Centrale agrivoltaïque des Bussières

Communes de Nantois, Naix-aux-Forges et Menaucourt

Mémoire en réponse aux avis des services de l'Etat

Figure 2 : Registre Parcellaire Graphique 2021

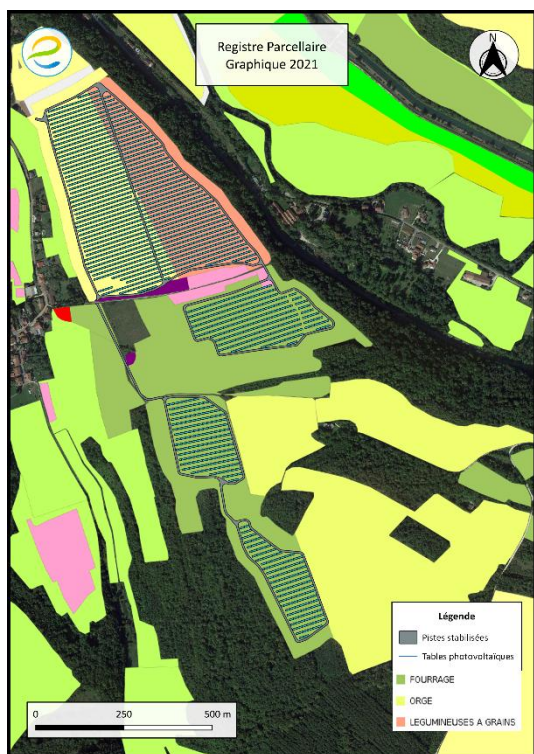
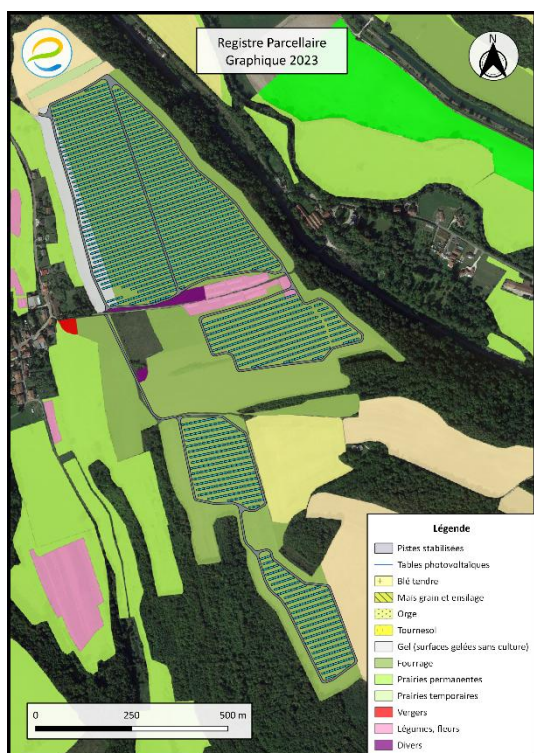
De manière globale, même si le projet n'est pas contraire à la réglementation en vigueur sur les espèces protégées (qui protège les sites de reproduction et aires de repos de certaines espèces protégées), on peut regretter que malgré les mesures prises, l'implantation des panneaux solaires aura un impact et sera néfaste sur la biodiversité que refferme une prairie (espèces végétales herbacées, faune au sol.....). Les zones de culture intensive doivent être de manière générale privilégiées.

Concernant les regrets mentionnés en lien avec l'implantation des panneaux en prairies, il est précisé que l'habitat très largement représenté pour le calepinage proposé est une « prairie semée à trèfle hybride et luzerne cultivée » E2.61. Il est ainsi caractérisé par son statut artificiel, en étant régulièrement semé ce qui réduit l'expression de la flore spontanée en visant à maximiser la production de biomasse fourragère. **De fait, les habitats actuels sont de plus non pérennes, en étant soumis à une rotation de culture (4 ans en fourrage/1 an en céréale monospécifique). La luzerne et le trèfle hybride, représentent par ailleurs au minimum 60% de la surface selon les parcelles.** Ces dernières sont en effet inscrites à la PAC comme parcelles en « culture de légumineuses à grains » et de « fourrage » et non en « prairie temporaire » ou « permanente ».

Finally, the implementation of the central will be accompanied by a conversion of the ensemble of parcels of culture of lucerne/cereal in permanent pastured meadows, which will present a perenniality for a minimum 30 years. **Les fonctionnalités de ces prairies permanentes en termes d'expression de flore spontanée et de support de biodiversité en général seront très largement accrues par rapport à la culture initiale.**

Figure 8 : Zoom sur le village de Nantois - Zone d'influence visuelle du projet et emplacement du point de vue V20

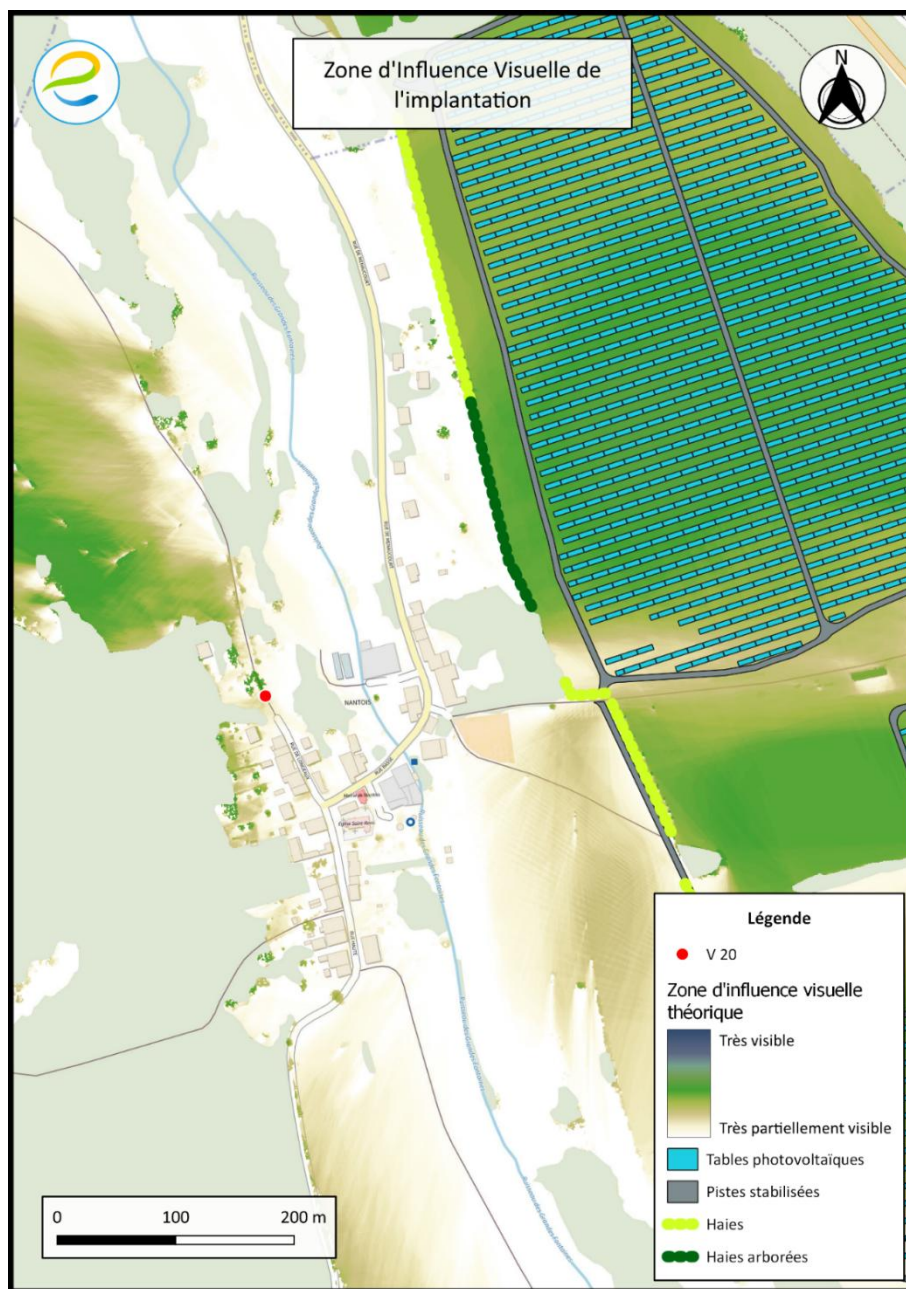
- l'impact du projet sur la vue depuis la frange ouest de Nantois doit être qualifié de fort (photomontage panorama n°V20, p278) :

La DREAL préconise de revoir à la hausse l'impact du projet depuis la frange ouest du village de Nantois en se basant sur le photomontage depuis le panorama V20, p.278 de l'étude d'impact.

En effet, la prise de vue V20 est située en-dehors du village, sur un chemin en terre montant vers le plateau agricole au-dessus du village, et ne correspond à la visibilité d'aucune habitation (cf Figure 6 et Figure 7). Il s'agit du point de vue offrant la plus grande ouverture sur le paysage à des fins d'illustration de l'étude paysagère, mettant notamment en avant la mesure de plantation pour les habitations de la frange nord, sans pour autant être représentatif de la situation paysagère du village. A en regarder de plus près, l'habitation la plus proche, ayant un risque théorique de visibilité sur le projet, n'a en réalité aucune perception possible sur le projet, grâce à un masque boisé présent aux abords de l'habitation. Le projet ne viendra pas dégrader la ligne d'horizon depuis le bourg.

V20 par rapport aux habitations du village de Nantois, ce qui sera corrigé dans le dossier car donne une appréciation effectivement trompeuse. Les Figure 6 et Figure 7 montrent que le panorama V20 est situé plus loin que la dernière habitation sur la rue de Longeaux.

Pour illustrer cette différence, la Figure 8 présente la Zone d'Influence Visuelle du projet ainsi que l'emplacement du point de vue utilisé pour la prise du photomontage. Il apparaît nettement que les habitations et le village sont de manière générale très peu impactés par le projet, comme le confirment d'ailleurs les photomontages V14 et V19. Le photomontage V20, pris légèrement en dehors du village justement pour trouver une visibilité, n'est pas suffisant pour apprécier à lui seul l'impact sur la frange Ouest.

Figure 12 : ZIV de la centrale sans mesure

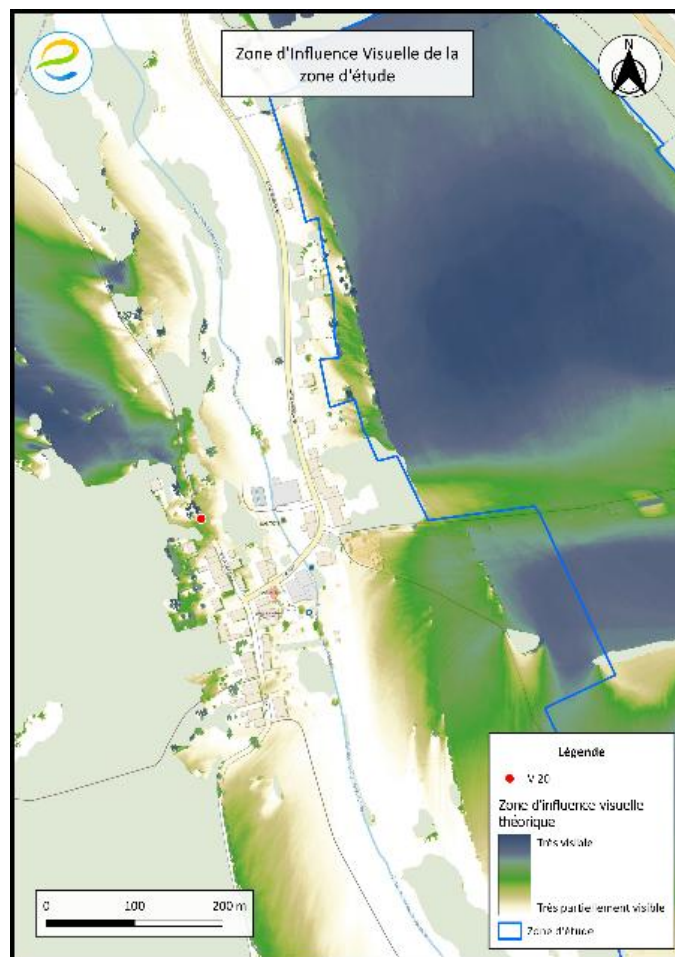
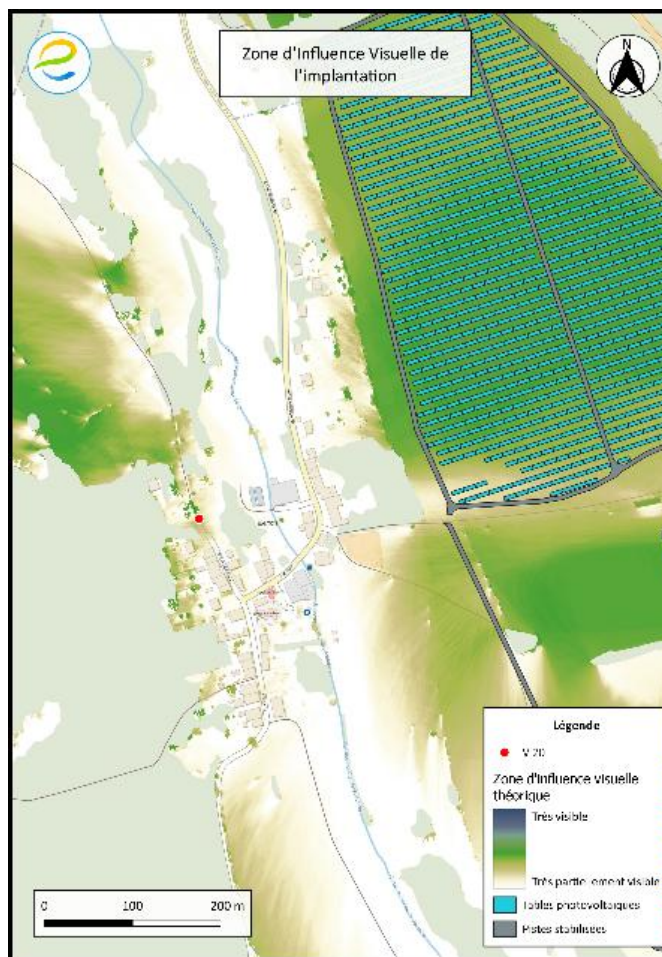
Sur l'efficacité des mesures de réduction paysagères

L'efficacité de ces mesures successives d'évitement puis de réduction par l'implantation de haies est illustrée par les cartes de zone d'influence visuelles présentées successivement en Figure 11, Figure 12 et Figure 13.

Les figures ci-dessus font apparaître successivement la visibilité de la centrale si l'ensemble de la zone d'étude donnait lieu à l'implantation, puis la visibilité de la centrale telle qu'elle a été conçue après toutes les mesures d'évitement, puis enfin la visibilité de la centrale après application des mesures de réduction.

Figure 16 : Localisation des haies renforcées

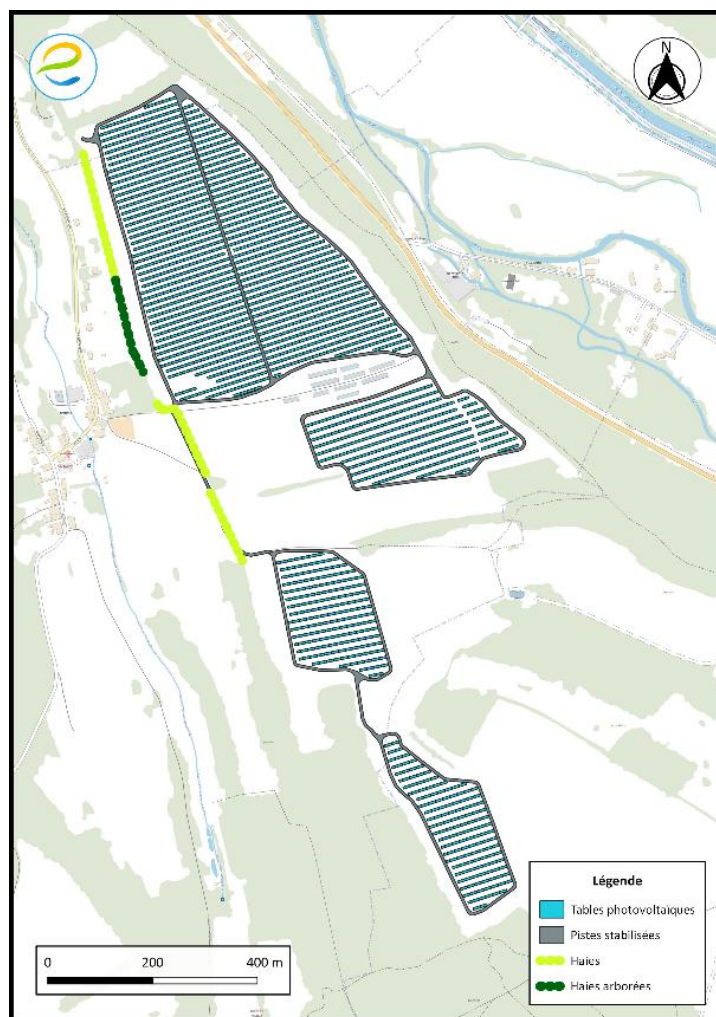
J'émet un avis réservé à ce projet : des mesures d'intégration paysagère plus ambitieuses doivent être mises en place. En particulier, le parc doit être sous-divisé par le biais de haies arbustives et arborées, de manière à obtenir en effet de bocage qui viendra rompre la grande étendue visible sur le photomontage 20.

Le photomontage V20 permet de voir que la zone nord du projet se distingue plus nettement, lorsque l'on se trouve au-dessus du village. Afin de réduire cet impact, une partie de la haie comprendra une plantation de hêtres et de chênes nettement plus importante afin de créer une forme de rideau devant la centrale. Avec une densification concentrée sur la section la plus à même de créer le masque et une haie triple, les fonctions écologiques seront maintenues. Les Figure 16 et Figure 17 permettent de visualiser l'endroit où cette densification en arbres de haute tige sera réalisée.

Avec ce renforcement de mesure, l'impact résiduel sera donc maintenu.

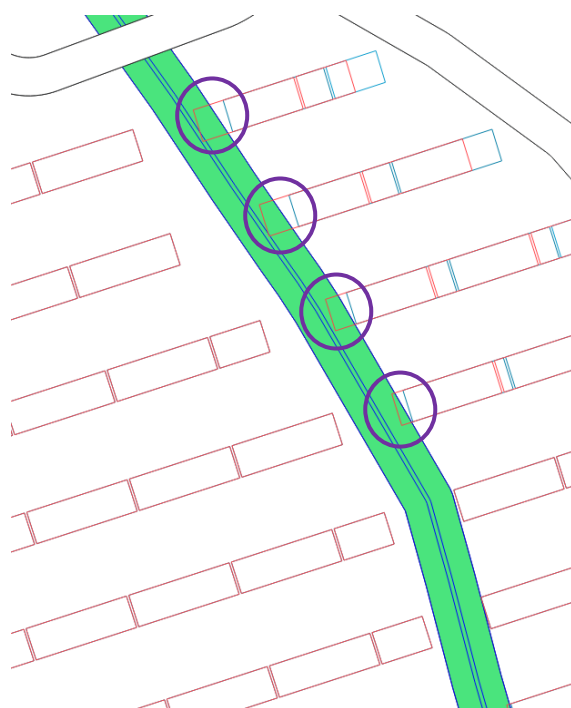
La Direction Cycle de l'Eau de la Communauté d'Agglomération Meuse Grand Sud a fait remarquer dans un mail datant du 24/02/2026 que les plans de la centrale s'appuyaient sur des plans de classe B de plusieurs conduites d'eau. Ces conduites traversent une partie du projet du Nord au Sud depuis le château d'eau vers les villages.

Les plans de classe B ne permettaient pas d'avoir une précision suffisante pour prévoir une implantation de panneaux photovoltaïques aussi proches de leur position supposée.

Un géomètre a été mandaté pour produire des plans de classe A et a réalisé ses mesures le 26/03/2026. L'implantation sera modifiée de sorte à respecter les consignes de sécurité permettant d'éviter les conduites. Notamment, des piquets de clôture seront supprimés de sorte à éviter les conduites.

Ces modifications entraineront un décalage de certaines tables photovoltaïques de moins de 3m. L'impact est très marginal.

L'implantation sera modifiée en amont de l'enquête publique de sorte que le projet respecte l'éloignement de la canalisation comme cela est montré sur la figure ci-dessus.

Figure 20 : Nouvelle version du chemin d'accès Nord

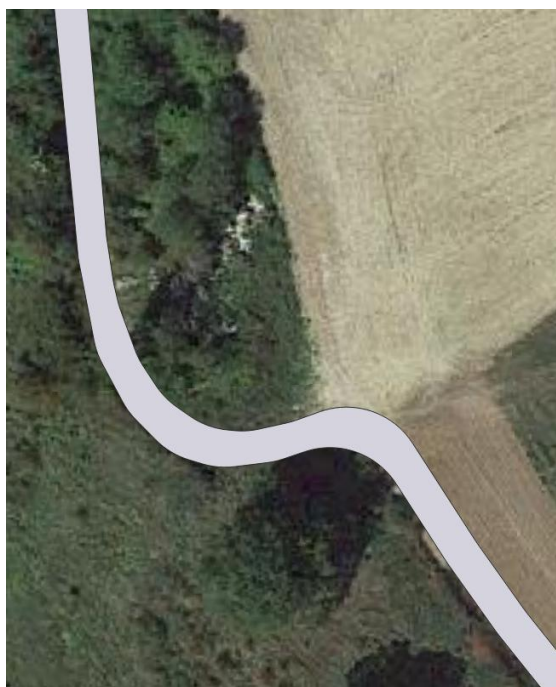
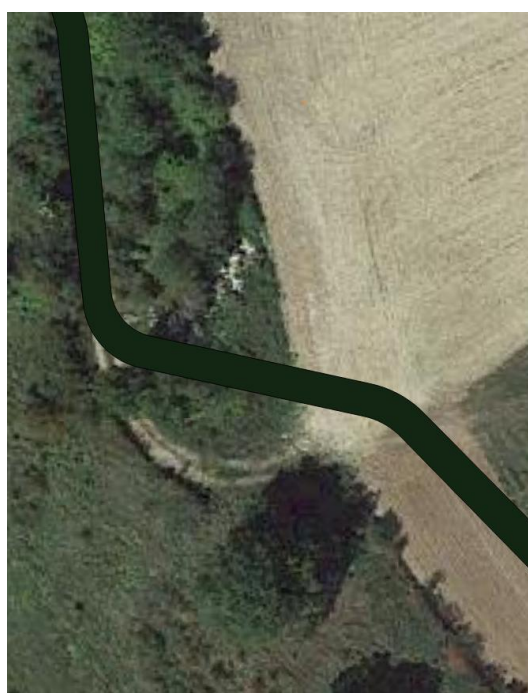
Modification de l'accès nord

Concernant l'accès nord du projet, en raison d'une contrainte technique liée à l'acheminement des convois, une déviation doit être réalisée sur le dernier virage. Une modification non substantielle est ainsi apportée au calepinage, réduisant l'emprise de 25 m² par rapport à la version initiale.
